SØKNAD OM AVKØYRSLE FRÅ KOMMUNEVEG

SØKNAD OM DISPENSASJON FRÅ BYGGEGRENSE

Svar - Vurdering / uttale om ny avkjørsle - gbnr. 188/48 og 188/381 Gjervik ytre

<p>Lindås kommune Geodata avdeling</p>	
<p>Målestokk 1:500</p>		
<p>Dato: 2018.09.24</p>	<p>Gnr 188 bnr 48 og 381 09</p>	<p>Arkiv A 00</p>

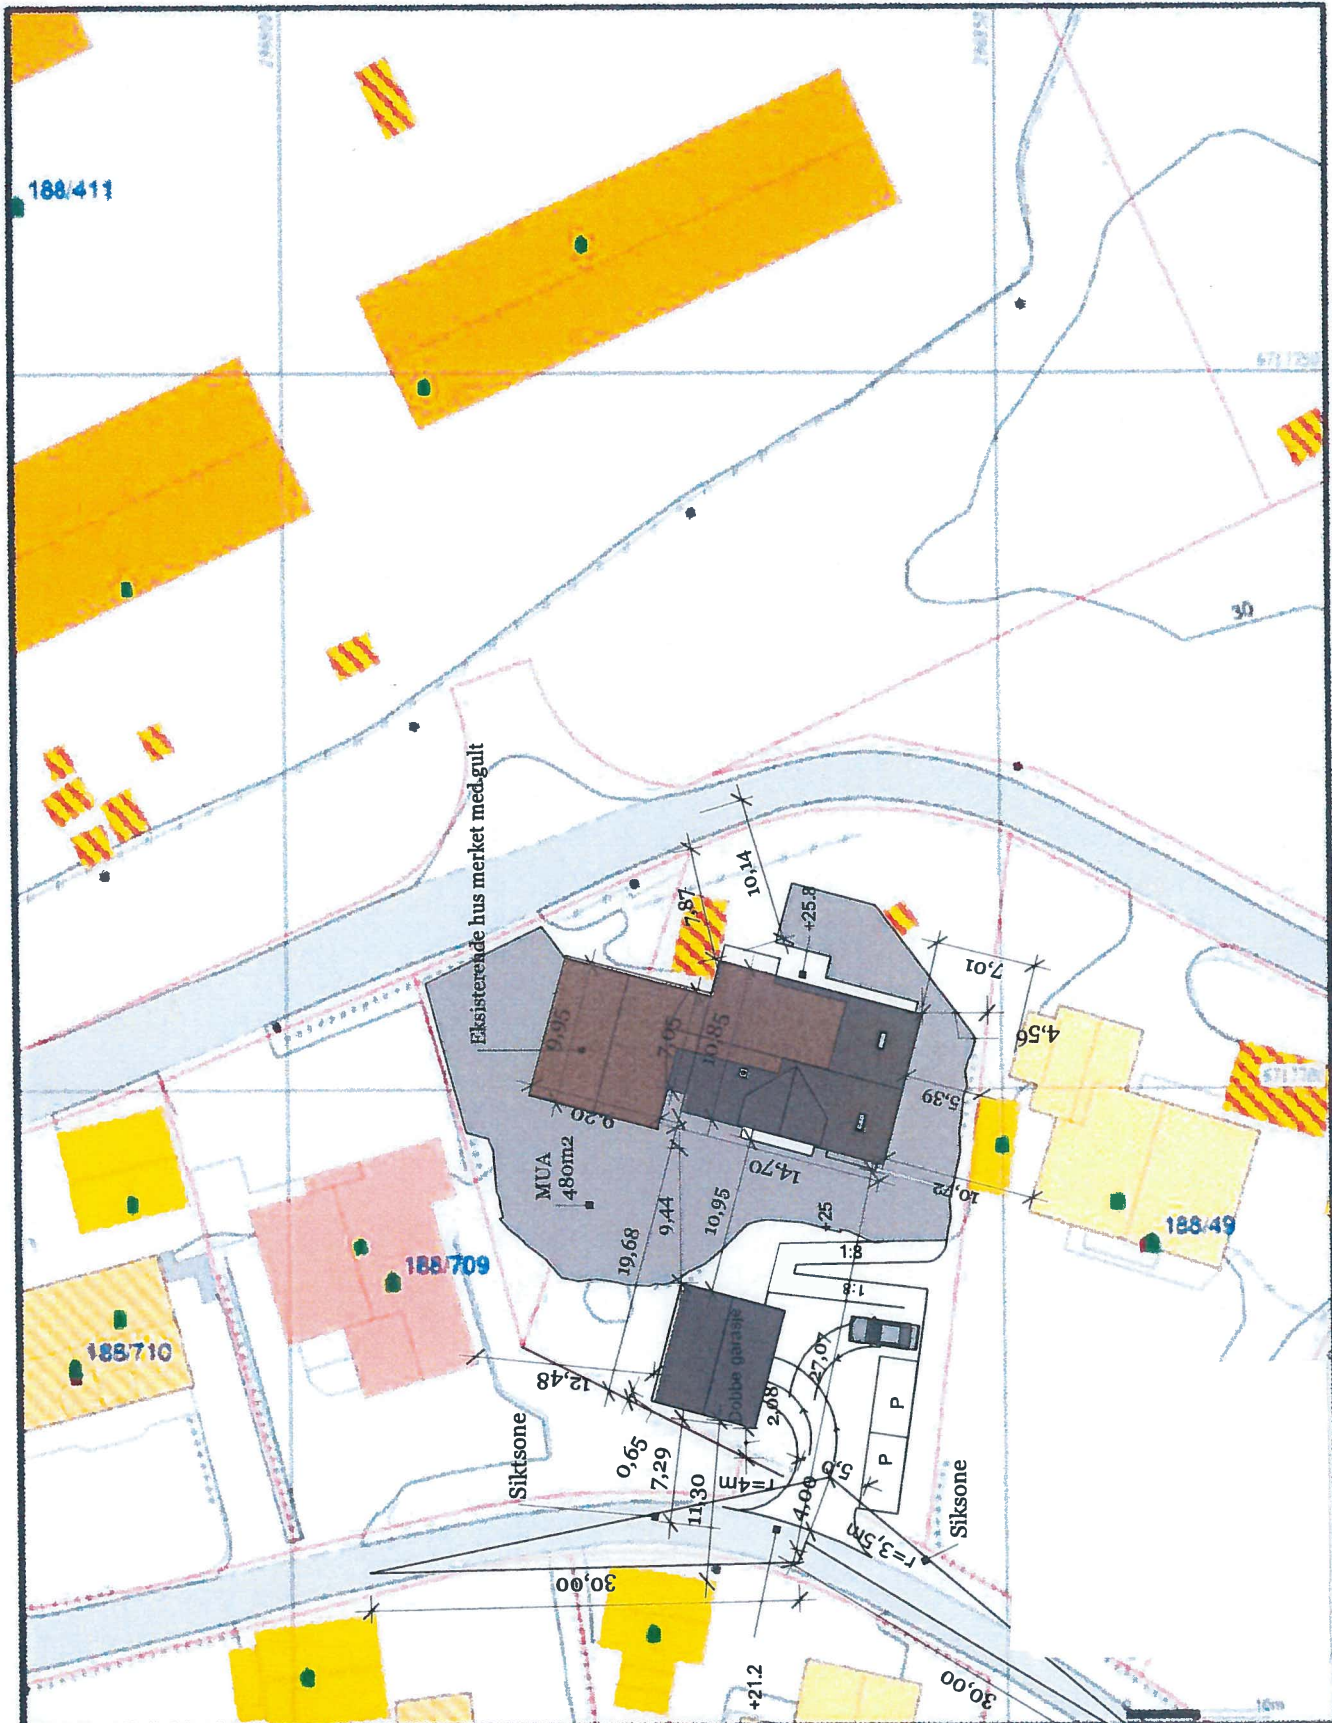
- Det vert søkt om dispensasjon frå byggegrense som er 15 m frå midt kommunal veg.
- Det vert søkt om dispensasjon frå byggegrense som er ___ m frå vegkant på regulert veg
- Vedlagt følgjer grunngeving for særleg grunn i samsvar med PBL§7.
- Naboar er varsla om at det er søkt om dispensasjon.
- Vedlagt følgjer vedlagt kart/skisse i målestokk 1:500, med påteikna målsett tiltak, som viser avkøyrslse.

Kva tiltak dispensasjonen gjeld (garasje, tilbygg m.v.).	TILBYGG + GARASJE ..
Minste avstand frå planlagt bygg - til nabogrense mot veg	1 m
Minste avstand frå planlagt bygg - til midt kommunal veg	10,5 + 11,5 m

- Det skal være mogeleg å snu på eige grunn.
- Plassering av tiltaket må ikkje hindre sikt for andre trafikktilhøve på staden.
- Tiltaket må plasserast slik at krav til sikt for eigen avkøyring vert teke vare på.
- Tiltaket må plasserast _____ m frå ledningstracè.
- Tiltaket må plasserast _____ m frå midt kommunal veg.
- Anna:
